福島第一原子力発電所 特定原子力施設に係る実施計画変更比較表（第Ⅱ章 2.11 使用済燃料プールからの燃料取り出し設備）

変更前	変更後	変更理由
<p>2.11 使用済燃料プールからの燃料取り出し設備</p> <p>2.11.1 基本設計</p> <p>(中略)</p> <p>2.11.1.2 要求される機能</p> <p>(1) 燃料取扱設備</p> <p>燃料取扱設備は、二重のワイヤなどにより落下防止を図る他、駆動源喪失時にも燃料集合体を落下させない設計とする。</p> <p>また、<u>遮へい</u>、臨界防止を考慮した設計とする。</p> <p>(2) 構内用輸送容器</p> <p>構内用輸送容器は、除熱、密封、<u>遮へい</u>、臨界防止を考慮した設計とする。また、破損燃料集合体を収納して輸送する容器については、燃料集合体の破損形態に応じて輸送中に放射性物質の飛散・拡散を防止できる設計とする。</p> <p>(中略)</p> <p>2.11.1.3 設計方針</p> <p>(1) 燃料取扱設備</p> <p>(中略)</p> <p>b. <u>遮へい</u></p> <p>燃料取扱設備は、使用済燃料プールから構内用輸送容器への燃料集合体の収容操作を、燃料の<u>遮へい</u>に必要な水深を確保した状態で、水中で行うことができる設計とするか、放射線防護のための適切な<u>遮へい</u>を設けて行う設計とする。</p> <p>(中略)</p> <p>(2) 構内用輸送容器</p> <p>(中略)</p> <p>c. <u>遮へい</u></p> <p>内部に燃料を入れた場合に放射線障害を防止するため、使用済燃料の放射線を適切に<u>遮へい</u>する設計とする。</p> <p>(中略)</p>	<p>2.11 使用済燃料プールからの燃料取り出し設備</p> <p>2.11.1 基本設計</p> <p>(中略)</p> <p>2.11.1.2 要求される機能</p> <p>(1) 燃料取扱設備</p> <p>燃料取扱設備は、二重のワイヤなどにより落下防止を図る他、駆動源喪失時にも燃料集合体を落下させない設計とする。</p> <p>また、<u>遮蔽</u>、臨界防止を考慮した設計とする。</p> <p>(2) 構内用輸送容器</p> <p>構内用輸送容器は、除熱、密封、<u>遮蔽</u>、臨界防止を考慮した設計とする。また、破損燃料集合体を収納して輸送する容器については、燃料集合体の破損形態に応じて輸送中に放射性物質の飛散・拡散を防止できる設計とする。</p> <p>(中略)</p> <p>2.11.1.3 設計方針</p> <p>(1) 燃料取扱設備</p> <p>(中略)</p> <p>b. <u>遮蔽</u></p> <p>燃料取扱設備は、使用

図 2-4 SFP 西側遮蔽 評価対象部

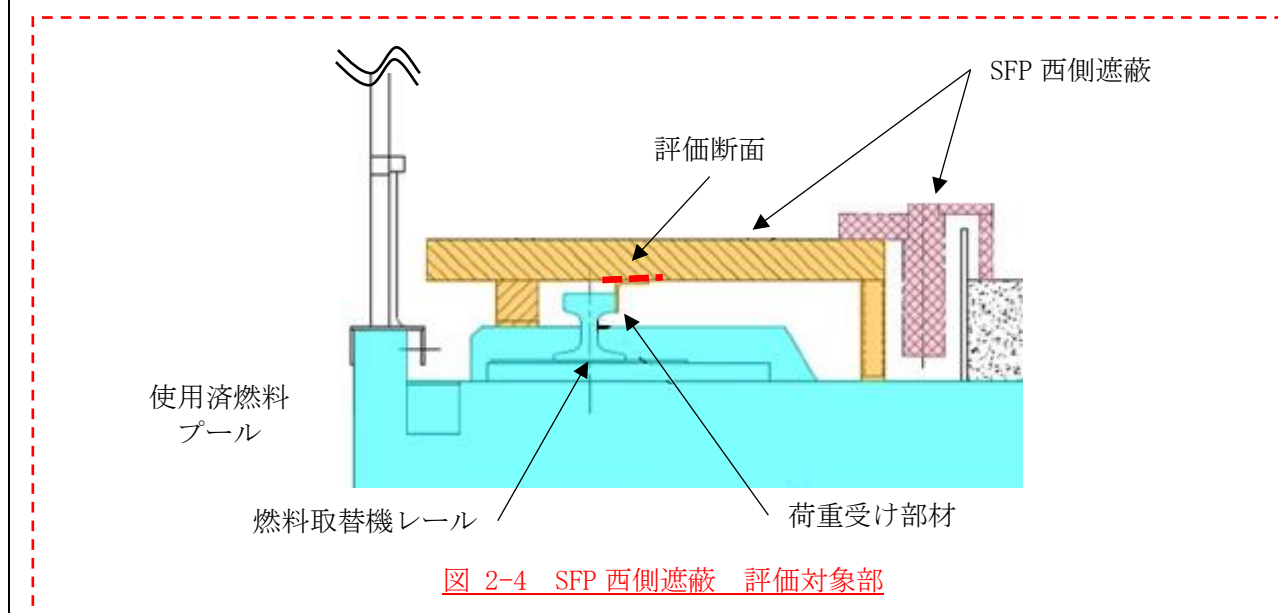
SFP 西側遮蔽の地震時水平方向荷重が、燃料取替機レールと取合う荷重受け部材に荷重されるものとして、荷重受け部材の強度評価を行う。評価対象部を図 2-4 に示す。

図 2.5-2 フィルタユニットの耐震評価モデル

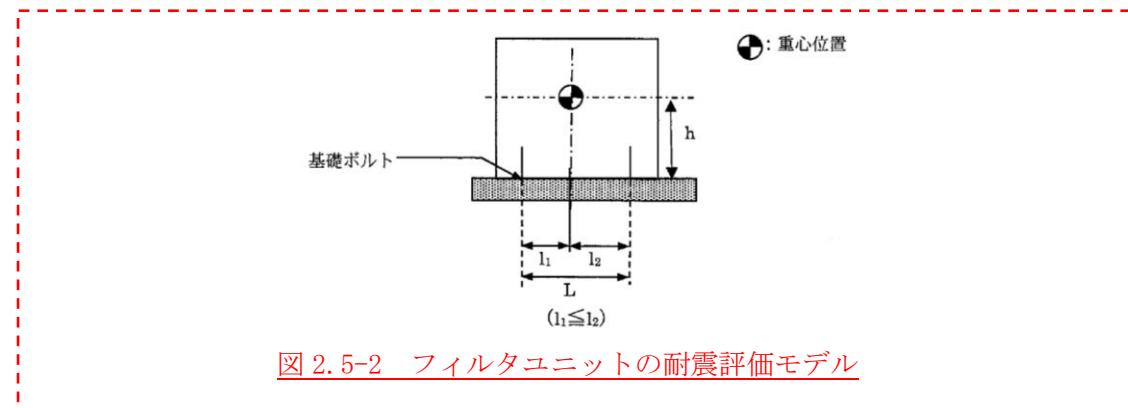
フィルタユニットの耐震性評価として、「JEAG4601-1987 原子力発電所耐震設計技術指針」を準用し、2.5.1 項と同様の方法で基礎ボルトの評価を行った。なお、震度については、耐震設計審査指針上の耐震Cクラス設備に適用される静的地震力として 0.2G を採用した。基礎ボルトの許容荷重については、評価温度 50℃とした。基礎ボルトのせん断・引張を評価した結果、基礎ボルトに生じる荷重は許容荷重以下であり、基礎ボルトの強度が確保されることを確認した（表 2.5-2 参照）。

図 2.5-3 角ダクトの評価モデル

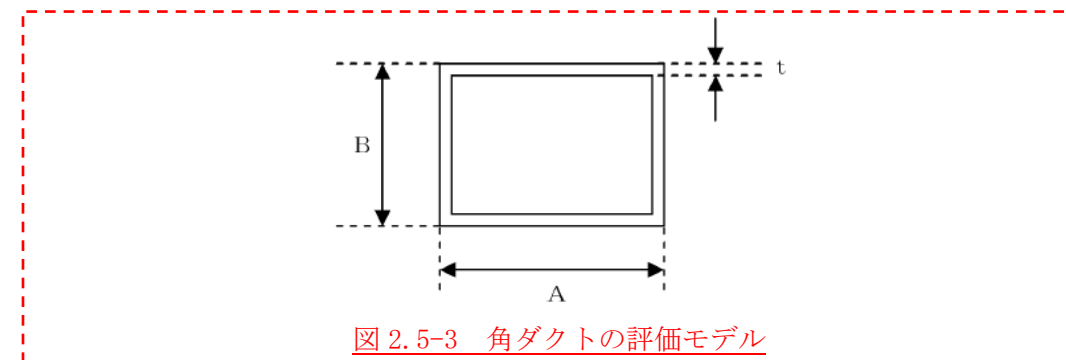
(1) 角ダクトの耐震計算

図 2.5-4 丸ダクトの評価モデル

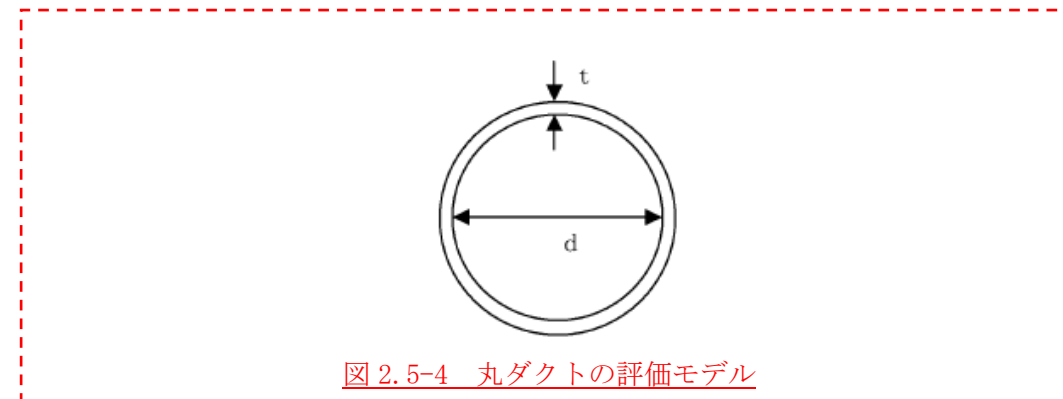
(2) 丸ダクトの耐震計算
